重要なお知らせ；ソフトウェアに起因する現象のご連絡

SW1A形 Automation Organizer WindO/I-NV4

Automation Organizer に収録の表示器プログラミングソフトウェア WindO/I-NV4 において、以下4件の現象を確認いたしました。対象製品をご使用のお客様は以下に記載している内容をご確認の上、ご対策くださいますようお願いいたします。

図 1-1：“PLC プログラムをダウンロードする”スイッチのインターフェイス

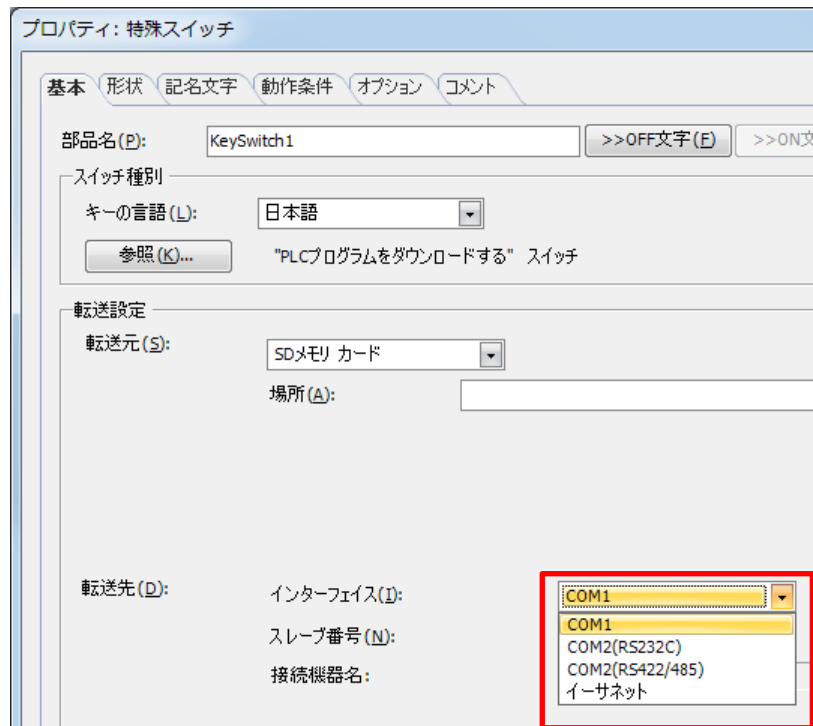
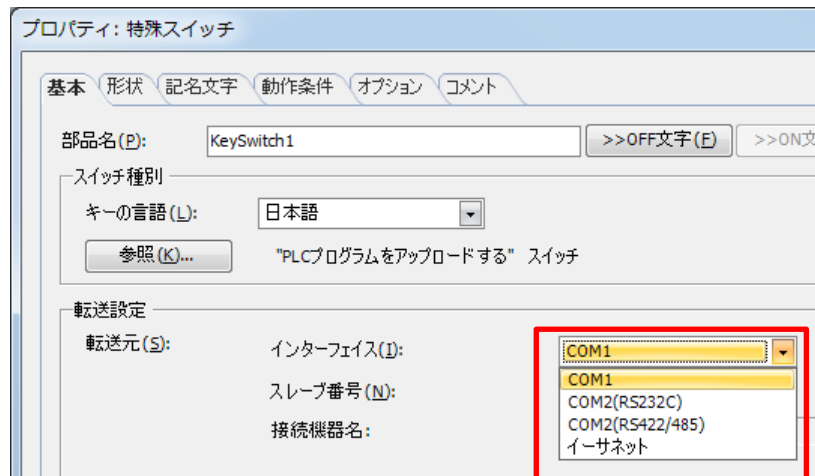
以下のいずれかの条件を満たす場合、特殊スイッチはオンしますが PLC プログラム転送が開始されません。

条件 1：特殊スイッチのインターフェイスで「イーサネット」を指定して実行する。

条件 2：HG5G/4G/3G/2G-V 形において、特殊スイッチのインターフェイスで「COM2(RS422/485)」を指定して実行する。

回避方法はありません。「対策方法」に記載の恒久対策を実施してください。

図 2-1：[輝度を下げる]設定

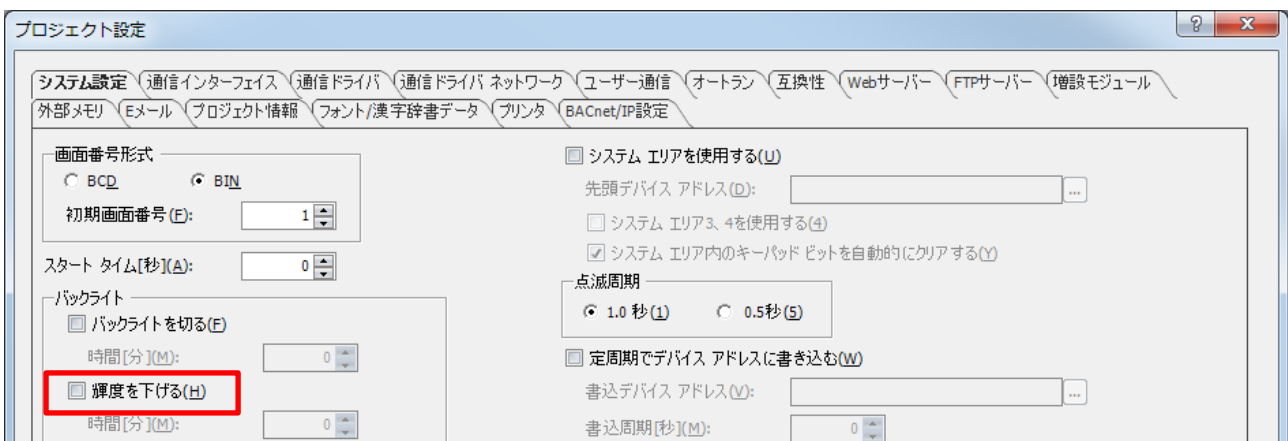
HG5G/4G/3G/2G-V 形は使用周囲温度が高温となった場合に、バックライトの輝度を低減することで製品内部の温度上昇を抑制します。HG5G/4G/3G/2G-V 形において、[プロジェクト設定]ダイアログボックスで [輝度を下げる]機能によってバックライトの輝度を下げた状態で、約 1 分経過後に電源を切ると、次回の電源投入時に、輝度が下がったまま起動します。

回避方法はあります。「対策方法」に記載の恒久対策を実施してください。

図3-1：ユーザー名の確認

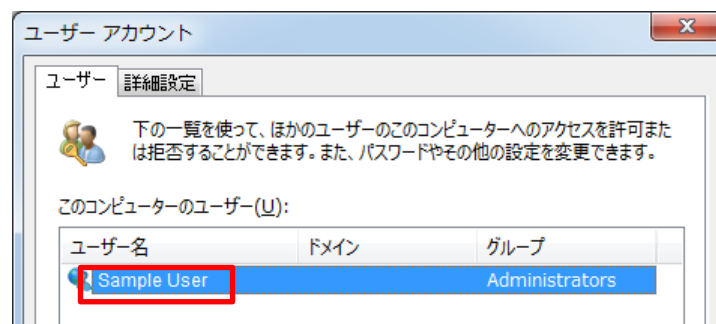
PC のユーザー名にスペースが含まれる場合、機種が HG5G/4G/3G-V または HG2G-V のプロジェクトファイルを開こうとすると、WindO/I-NV4 がフリーズする場合があります。

*PC のユーザー名は、Windows OS の[コントロールパネル]>[ユーザーアカウント]>[ユーザーアカウントの管理]>[ユーザーアカウント]ダイアログ上でご確認できます。

WindO/I-NV4 を起動し、機種が HG5G/4G/3G-V または HG2G-V のプロジェクトファイルを新規作成します。その後、[開く]ダイアログボックスからプロジェクトファイルを開いてください。

図4-1：「ファンクション一覧」において、1番目のコマンドに「特殊」を設定

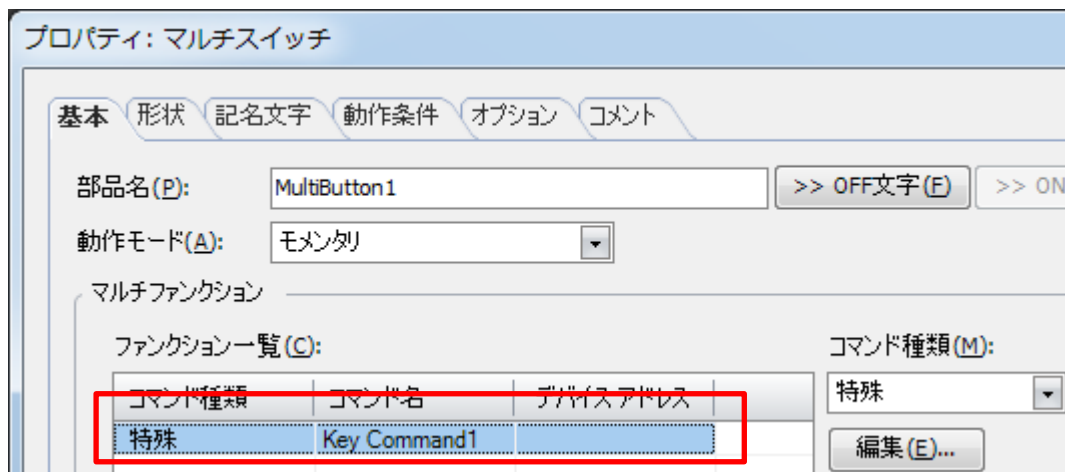
以下の条件を満たすマルチスイッチまたは特殊スイッチを含むプロジェクトファイルを機種変更する場合、変換処理中に表示される進捗表示が停止し、それ以降変換処理が続行されません。

条件1（マルチスイッチ）：

「ファンクション一覧」において1番目のコマンドの「コマンド種類」に「特殊」が設定されており、その「スイッチ種別」は以下のいずれかである。

- プロジェクトをダウンロードする
- プロジェクトをアップロードする
- PLCプログラムをダウンロードする
- PLCプログラムをアップロードする

マルチスイッチのプロパティダイアログボックスにおいて、「ファンクション一覧」の1番目に「特殊」を設定しないでください。また、部品をグループ化する時、特殊スイッチを含めないようにしてください。
